**Objet : BRUXELLES. Parc de Bruxelles et Hôtel de France sis rue Royale, 52.**

Demande d'avis de principe portant sur la création d'un nouvel accès/sortie de secours pour la station de métro Parc. ■ **Avis de principe de la CRMS**

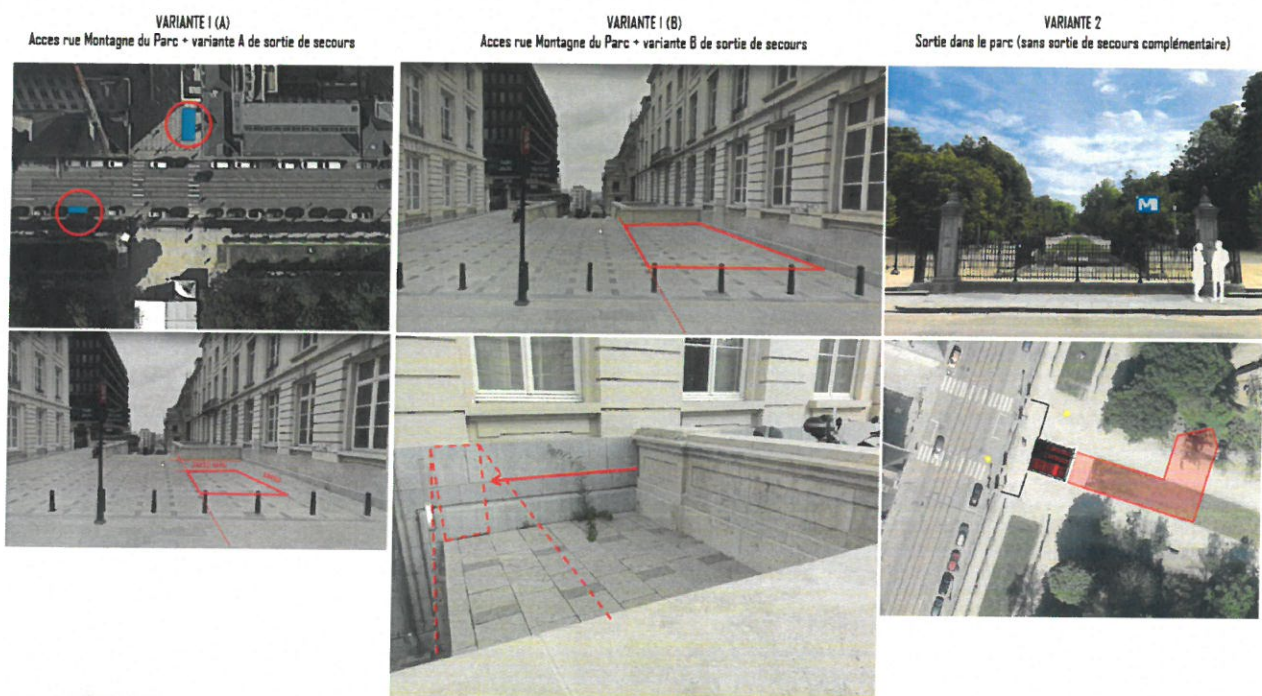
Ce dédoublement mérite une évaluation plus poussée car l'implantation d'un accès rue Royale, dans l'axe de la rue Montagne du Parc, encombrera une belle articulation de l'espace public et de la ville basse vers le Parc de Bruxelles. »
